# ワイパー & ウォッシャーシステム

## 変更概要

マークII チェイサー クレスタ修理書/追補版(品番62187、1997年8月発行)の内容に以下の項目を変更および追加しました。

1. ワイパー&ウォッシャーシステム-車速感応間欠ワイパー設定追加

#### (a) 車速感応間欠作動点検

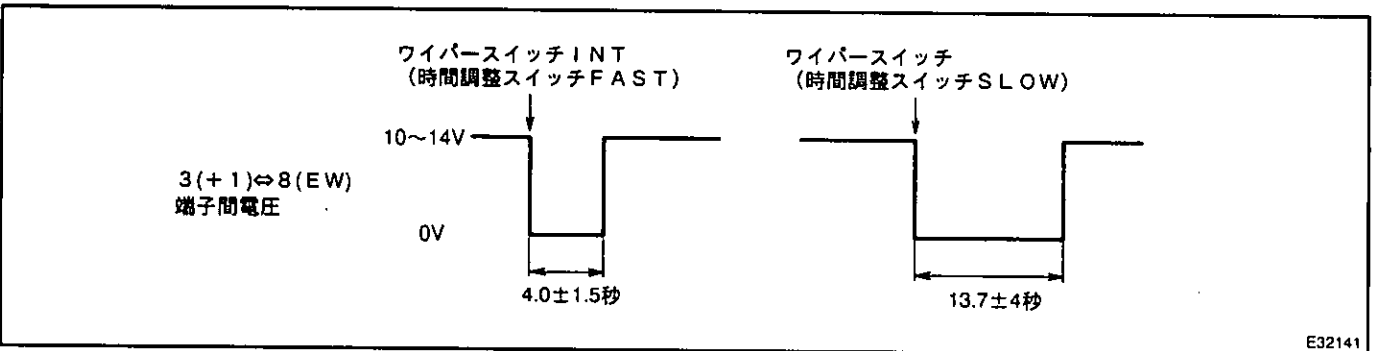
- (1) SSTを使用して、コネクタを接続した状態でIGスイッチをONにし、ワイパースイッチをINTにしたときの、3(+1)端子⇔8(EW)端子間の電圧変化を点検する。

図に示す

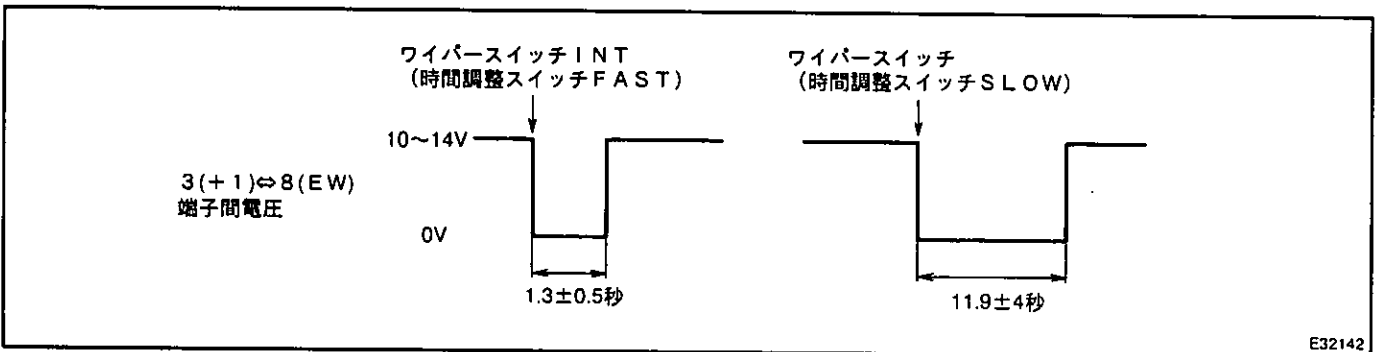
- (2) コネクタを接続した状態で30km/h以上で走行し、ワイパースイッチをINTにしたときの、3(+1)端子⇔8(EW)端子間の電圧変化を点検する。

図に示す
